**敦賀発電所 1号炉
使用済燃料プール冷却系冷却機能停止に係る
廃止措置計画変更認可申請書の概要について**

2020年4月8日

日本原子力発電株式会社

敦賀発電所 1号炉 使用済燃料プール冷却系停止試験結果

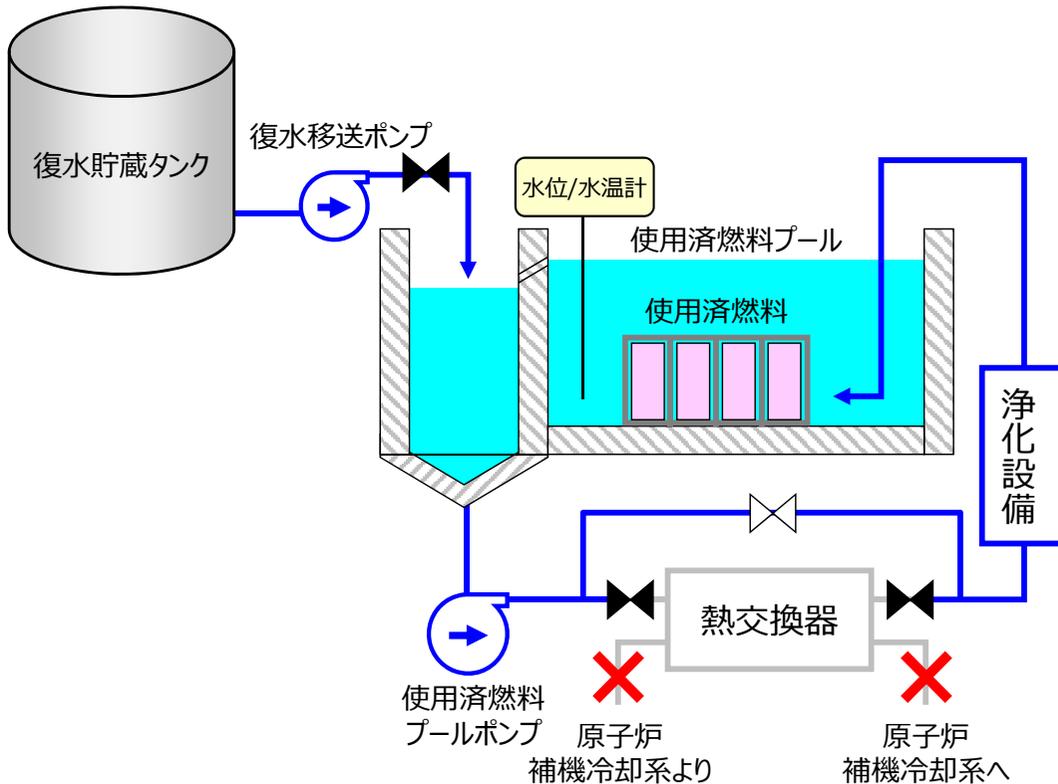
試験結果：8月中旬に最高水温(約47度)を示して以降、水温は低下傾向を示した。

- 原子炉施設保安規定で定める施設運用上の基準である65度(使用済燃料プールのコンクリート長期健全性の確保の観点から定めている値)に対して十分な余裕を持っていることを確認。
- 使用済燃料プール冷却系(SFP冷却系)による使用済燃料の冷却を停止したとしても、使用済燃料プールからの自然放熱による冷却により、安全性が確保されることが示された。

敦賀 1号炉 SFP冷却機能停止試験時の系統構成概要

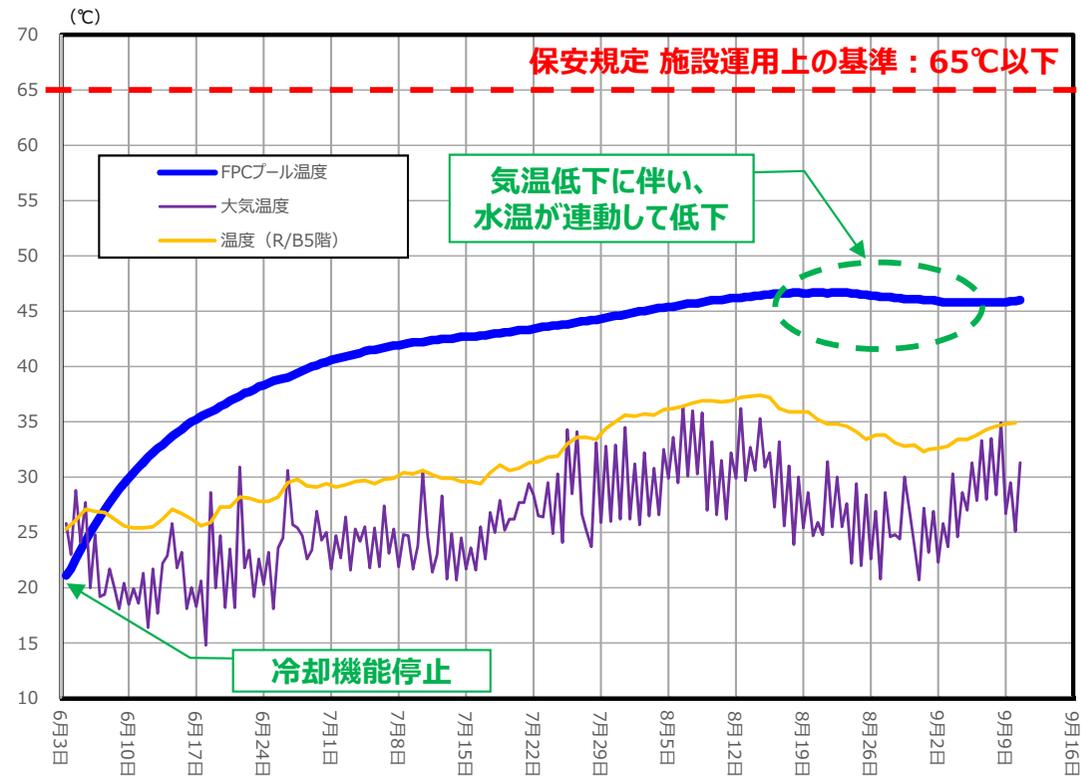
- ◆ 上述のとおり、SFP冷却系による使用済燃料の冷却が不要であることが確認されたため、「冷却・浄化」機能のうち、「冷却」機能を削除する。
